**AVIS HYDROGEOLOGIQUE ET SANITAIRE SUR
LES REAMENAGEMENT COMPLEMENTAIRES DU
SECTEUR DE CASSEROUSSE SUITE A LA
POLLUTION DE JUILLET 2016**

**RAPPORT DE THIERRY MONIER
HYDROGEOLOGUE AGREE EN MATIERE D'HYGIENE PUBLIQUE
DANS LE DEPARTEMENT DE L'ISERE.**

GRENOBLE DECEMBRE 2016

Fig 2 : Mesures d'urgence

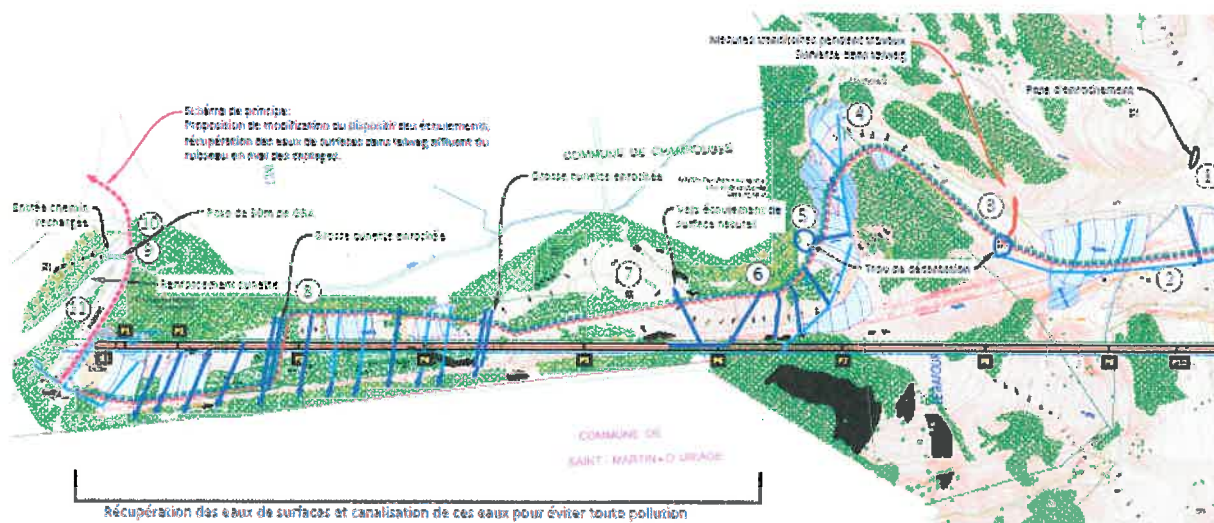
Les dispositions prises en urgence par le Maître d'Ouvrage des travaux d'aménagement de la piste de Casserousse après l'épisode du 24 juillet sont les suivantes:

- Mise en place d'enrochement sur la zone de replat (alt 1750 m), sous la zone de remblai, créant une zone de décantation.
- La tranchée neige à l'altitude 1 760 m rebouchée dès la fin de la pose des réseaux.
- Réalisation de cunettes sur toutes les zones terrassées.
- Le trou de décantation à l'altitude 1 705 m est purgé et accentué
- Mise en place d'un trou de décantation à l'altitude 1 635m.
- Renforcement de la densité des cunettes en aval de l'altitude 1 620 m.
- Mise en place de 2 cunettes en enrochement, en travers de la piste, de 1,50 m de large aux altitudes 1 515 m et 1 455 m (juste en amont d'où la coulée de boue a emprunté la forêt puis le chemin des randonneurs).
- Protection de 30 ml de GBA (bordures béton de 80 cm de haut) mise en place à la sortie du chemin des randonneurs, barrant l'accès à d'éventuelles coulées vers le chemin d'accès aux captages

- Renforcement de la cunette le long du parking aval et mise en place de matériaux compactés en entrée du chemin descendant vers les captages

L'ensemble de ces mesures ont permis de faire face à des précipitations de moindre ampleur que celle du 24 juillet. La visite du 24 août a par ailleurs permis de réaffirmer la nécessaire vigilance face au risque d'émission accidentelle d'hydrocarbure sur le sol ou dans le ruisseau de Casserousse pendant la phase travaux.

Fig 3 : Travaux de protection.

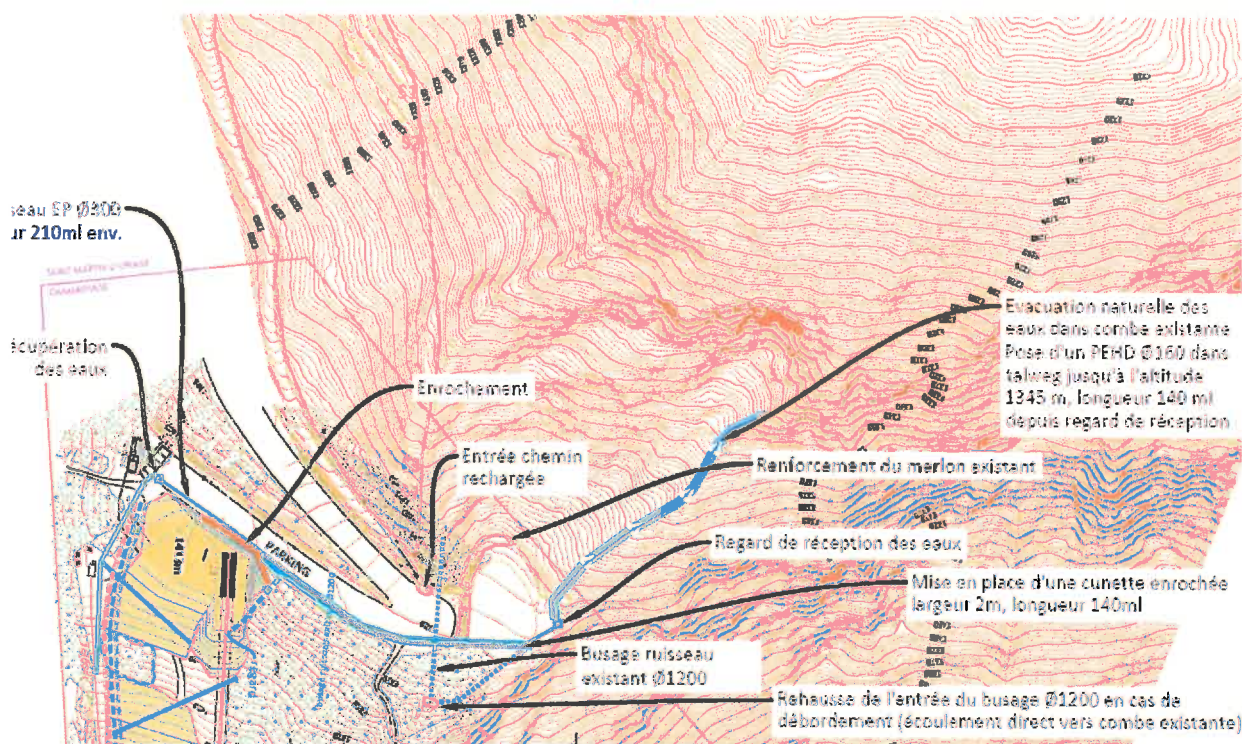
Ils sont conformes aux demandes émises lors de la réunion sur site du 4 octobre 2016 et figurent sur le plan de la figure 3:

- Collecteur Ø 300 en PVC annelé récupérant les eaux de fonte de la piste de ski
- Cunette en enrochement maçonné récupérant d'éventuelles pluies et coulées boueuses, entre la limite de la fin de l'enrochement de la gare de départ et le chemin piéton, avec prolongement jusqu'au talweg naturel en bout de zone en enrobé
- Mise en place d'un PEHD Ø 160 à l'entrée du talweg bout du Ø 300 à emmener jusqu'à altitude 1340 / 1345 pour éviter de potentielles infiltrations d'eau sur les captages en souterrain.
- Conservation du merlon dans le virage en épingle et remblaiement du délaissé avec reprise de l'enrobé en pente vers le parking afin de bien différencier les eaux de ruissellement du parking des autres venues d'eau potentielles (150 ml)

Ces prescriptions complémentaires, qui sont destinées prioritairement à prévenir la reproduction d'un épisode de pollution massive des captages de Fontfroide Haut par une coulée de boue, auront également pour effet de rejeter les eaux de fontes ou de ruissellement de la partie basse des pistes (périmètre rapproché) en dehors de la zone d'alimentation des captages voisins.

Une autre préoccupation est la gestion des eaux de parking, ce dernier étant susceptible de se voir beaucoup plus fréquenté après l'ouverture du nouvel aménagement. La configuration actuelle de la topographie du parking favorise le transfert des eaux vers la route départementale à l'exception du virage en épingle qui sera remodelé en vue de supprimer la zone d'eau stagnante.
